記者発表資料

## 松江市議会「宍道湖・中海問題等対策特別委員会」 の説明資料

城東地区から松江市議会への陳情

# 現計画・城東地区の意見をもとに検討した代替案（西長江川開削＋トンネル）の比較について

◆石積み+パラペット案(新大橋上流約100m)北岸

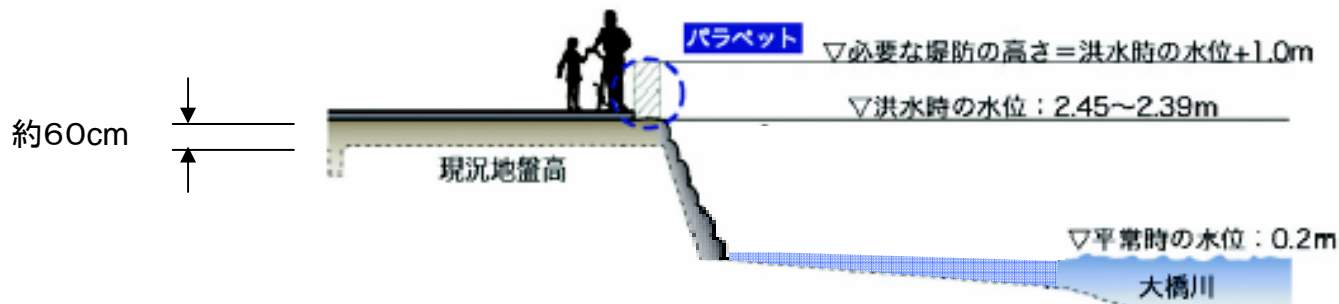
#### 4) 築堤方式の大堤防は環境上絶対避けるよう配慮して下さい。

- ◆ 松江大橋～新大橋の北岸では、計画で想定している洪水の水位より最大で約60cm地盤が低い箇所があります。
- ◆ 必要な堤防の高さまで盛土により施工すると、現況地盤より最大で約1m60cm高くなりますが、余裕高部分をパラペットにより施工することで、堤防の高さ(盛土の高さ)を最大でも現地盤より60cmの高さにまで抑えて整備することができます。

※断面形のイラストはイメージであり、堤防の形状等については、市民のみなさんの意見を伺いながら決めていきます。

代替案を整備した場合のイメージ図

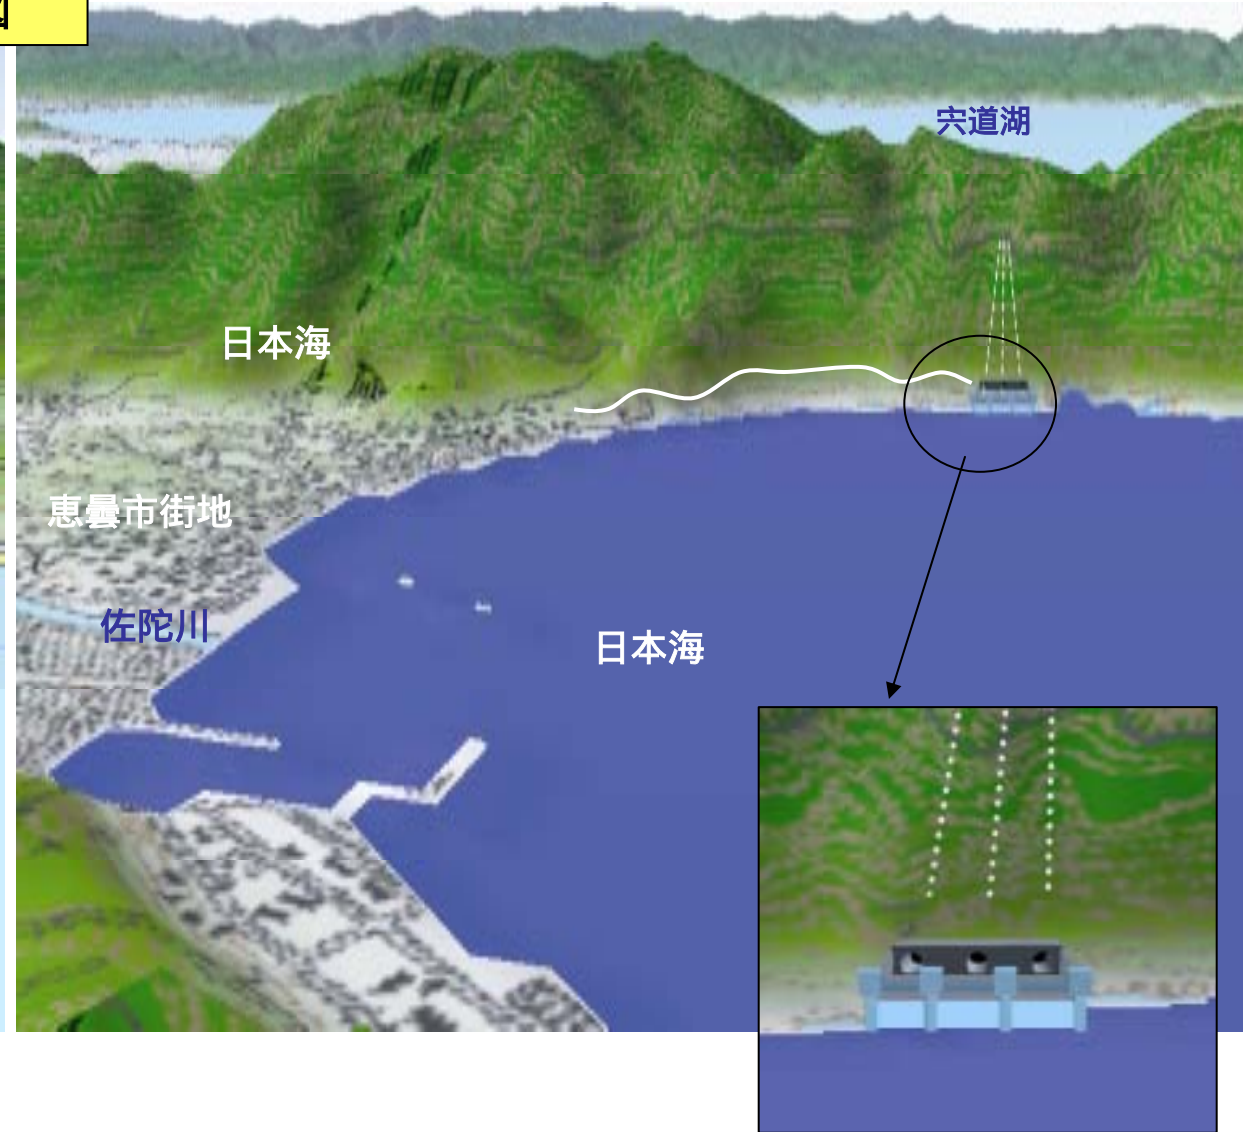
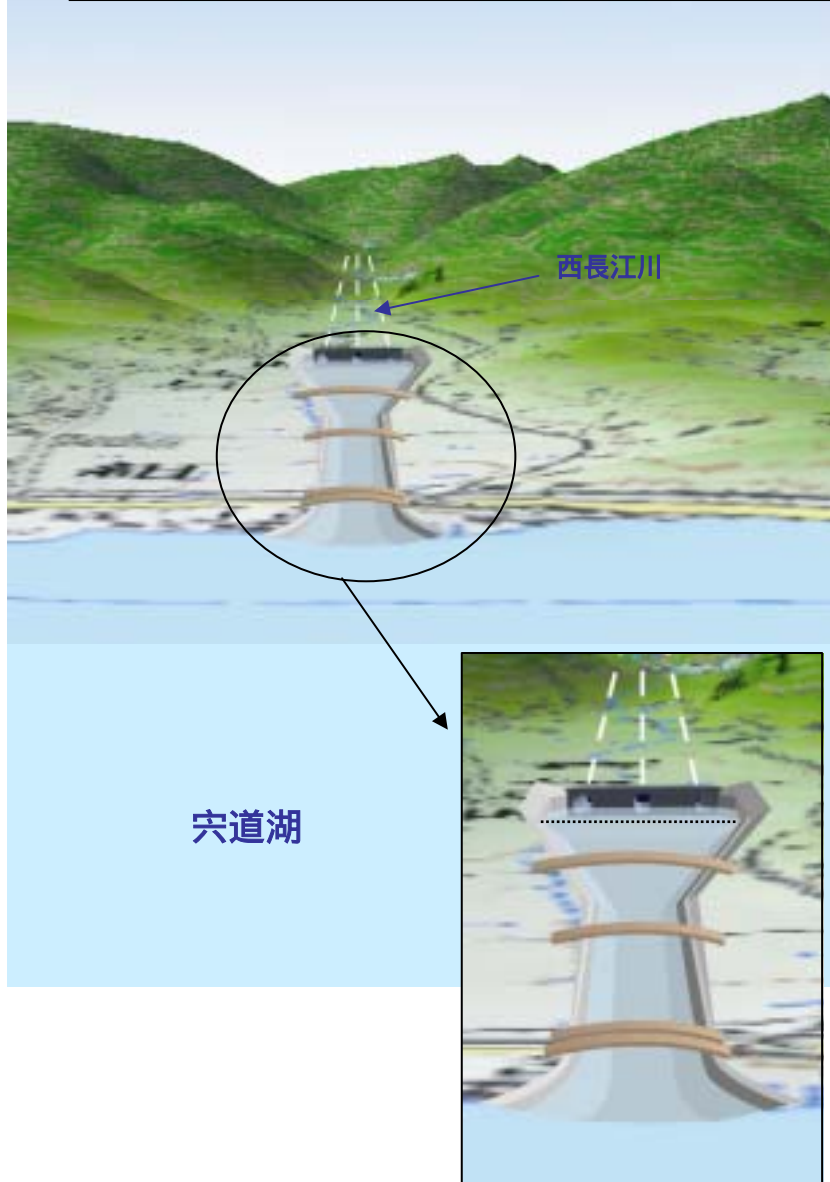
- ◆ 300m<sup>3</sup>/sの放水路とする場合、
  - ・直径約9mのトンネル5本が必要→事業費の更なる増加
  - ・宍道湖水位H.P.+2.36m
    - 大橋川の堤防整備は必要(大橋-新大橋間(北岸)の最低地盤高約1.8m)
  - ・永年的なトンネル放水路の管理
  - ・流域全体の新たな合意が必要 などいずれにしても、治水計画上、大橋川改修より優れた計画とは考えられません。

代替案を実施しても堤防整備、大橋・新大橋は架け替えが必要
